第 1 2 章 環境影響評価準備書からの主な変更事項

環境影響評価書の作成にあたっては、大阪府知事の意見等を勘案して、準備書の記載事項について検討を加え、必要な追記・修正を行った。

図 1 2-1 (1) 準備書からの主な変更比較図

【図 2-3 新規焼却炉の処理フロー及び廃棄物・空気・排ガス・灰の流れ】

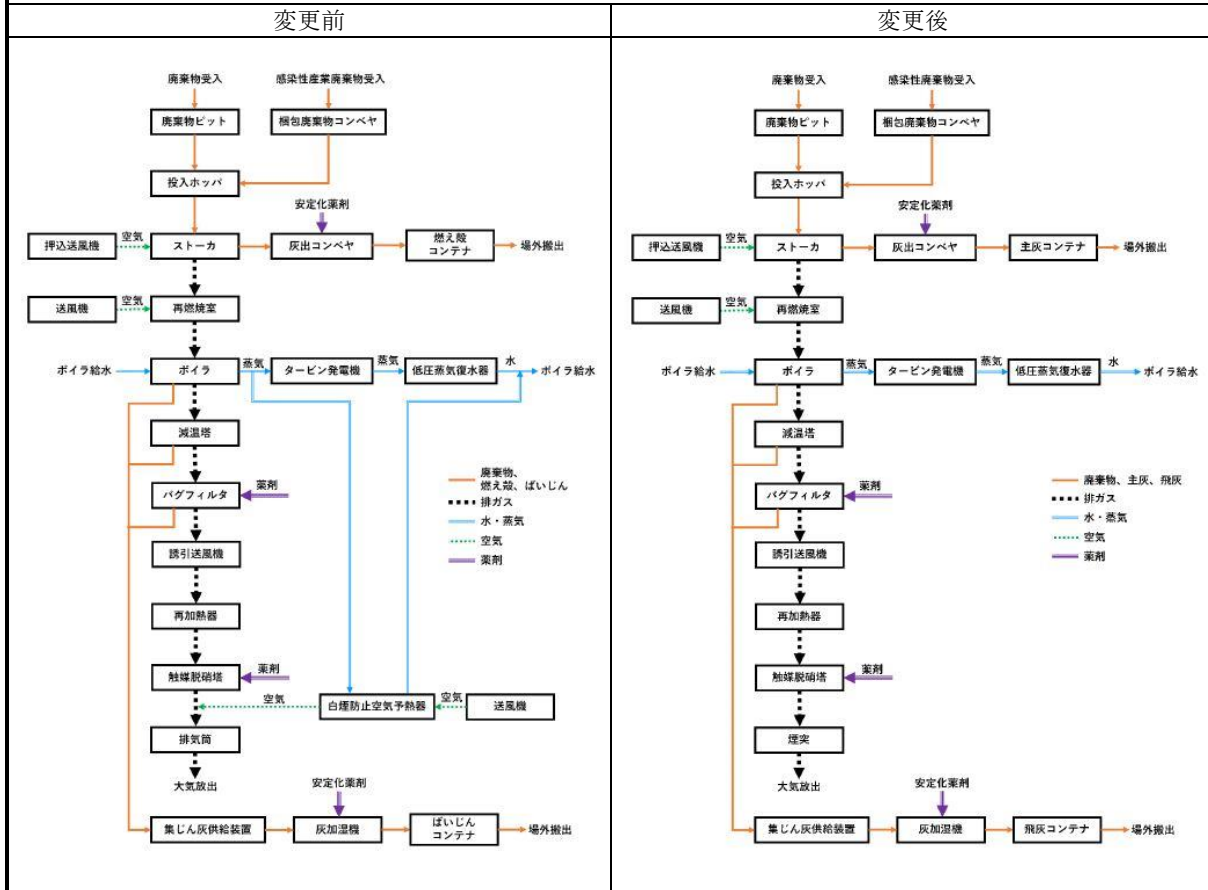
P13	P13	表2-3の項目を、下記に示すとおり削除した。 排ガス濃度(0 ₂ 12%換算)(予定協定値) → 排ガス濃度(0 ₂ 12%換算)	②
	P16	P16	図2-3の新規焼却炉の処理フローについて、最新の図へ変更した。(図12-1(1)参照)	②
	P18	P18	2-4-7 施設の配置計画等の文章で、下記に示す文章を追記した。 なお、外壁のアクセント等が景観阻害とならないよう留意するとともに、準備書の知事意見に示される諸点を含め、和泉市景観条例に基づく助言指導等を踏まえ、景観への適切な配慮に努める。	①
	P19-22	P19-22	図2-7(1)及び図2-7(2)の平面図、図2-8(1)の東面及び北面の図面、図2-8(2)の西面及び南面の図面及び図2-9新規焼却炉イメージ図について、最新の図面へ変更した。(図12-1(1)～(3)参照)	①②
	P32	P32	2-6-1 存在・供用時の文章に、下記に示す文章を追記した。 なお、一層の環境負荷低減に向け、詳細設計の段階において、最新の技術動向を踏まえた高水準の設備を選定するよう努める。 (1)大気汚染防止対策に、下記に示す2つの対策を追記した。 ・ばいじんを含む焼却残さの発生をできる限り抑制するため、従来の薬品と比べ高反応型の薬品を使用し、噴霧量を削減する計画とする。 ・設定している煙突排ガスの諸元値を十分に下回るよう、更に厳しい自主管理基準値(運転管理上の基準)を設けることで一層の環境負荷低減に努める。なお、自主管理基準値を超過した場合は、速やかに原因を究明し、必要な措置を講じる。	①②
	P33	P33-34	(6)景観対策の文章で、熱エネルギーの有効利用を目的に、下記に示す対策を削除した。 ・新規焼却炉においては、白煙が発生する時期には白煙防止装置を稼働し、極力白煙を発生させない計画である。 下記に示す対策を追記した。 ・外壁のアクセント等が景観阻害とならないよう留意するとともに、準備書の知事意見に示される諸点を含め、和泉市景観条例に基づく助言指導等を踏まえ、景観への適切な配慮に努める。	② ①

図 1 2-1 (3) 準備書からの主な変更比較図

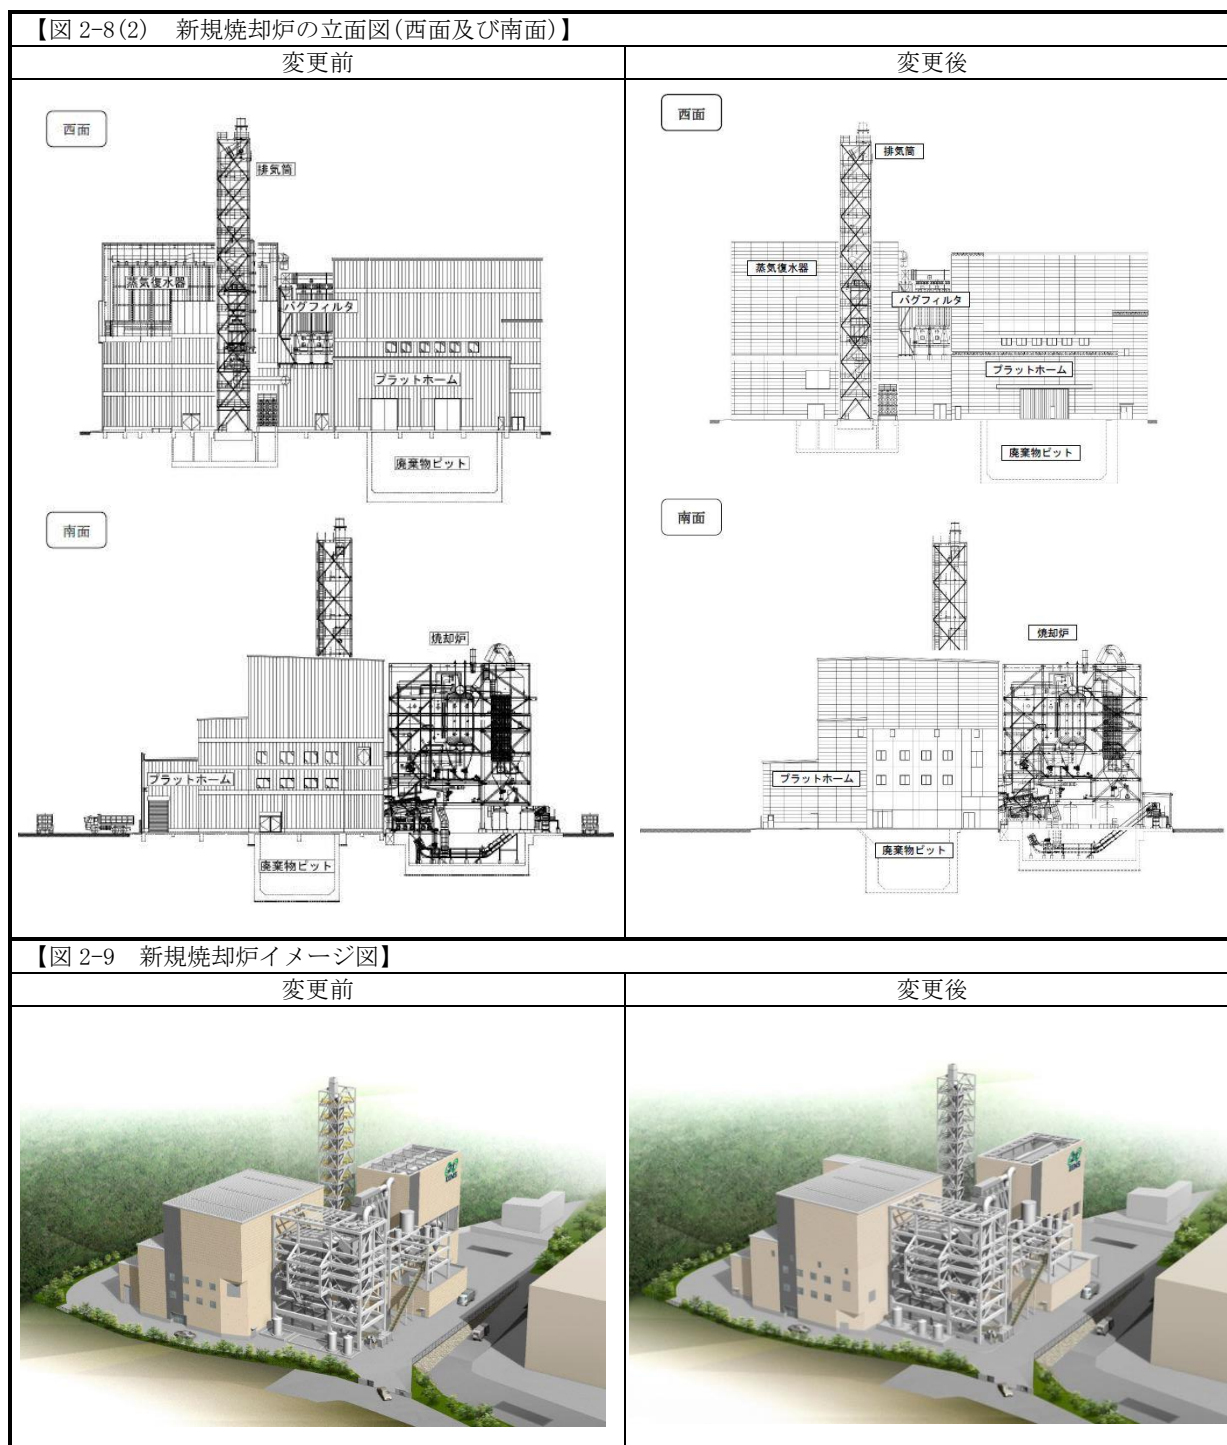
P327	P329	環境保全対策に、下記に示す対策を追記した。 ・濁水が生じる可能性がある工事時には、工事区域内に適切な規模の沈砂槽を造成するよう工事計画に反映し、大雨時に、沈砂槽放流口での浮遊物質量の濃度を測定する。また、測定結果に応じて沈砂槽を増設するなど適切に措置を講じる。	①②
第7章 7-3 騒音	P335	P337	表7-3-6の設備機器から白煙防止送風機を削除し、設備の番号を整理した。	②
			図7-3-5から白煙防止送風機の位置を削除し、音源の番号を整理した。また、No.2押し込み送風機の位置を最新の計画位置へ変更した。	②
	P336-337	P338-339	図7-3-6(1)の東面及び北面の図面、図7-3-6(2)の西面及び南面の図面について、最新の図面へ変更した。	①②
	P341	P343	図7-3-9から白煙防止送風機の位置を削除し、押し込み送風機の位置を最新の計画位置へ変更した。また、設備機器変更に伴う再予測を行い、図7-3-9に示す予測結果を変更した。	②
第7章 7-4 振動	P352	P354	ウ)予測式の文章に、下記に示す文章を追記した。 また、建設機械の敷地境界への騒音の影響を過小に評価することがないよう、仮囲いが無いものとして予測を行った。	①
	P362	P364	表7-4-6の設備機器から白煙防止送風機を削除し、設備の番号を整理した。	②
	P363	P365	図7-4-2から白煙防止送風機の位置を削除し、音源の番号を整理した。また、振動源となるNo.1押し込み送風機の位置を最新の計画位置へ変更した。	②
	P364	P366	②予測結果の文章を、下記に示すとおり修正した。 ～敷地境界の東側において45 [°] シベルと予測され、～ ↓ ～敷地境界の東側において44 [°] シベルと予測され、～ ～敷地境界の東側においてどの時間帯も45 [°] シベルと予測され、～ ↓ ～敷地境界の東側においてどの時間帯も44 [°] シベルと予測され、～	②
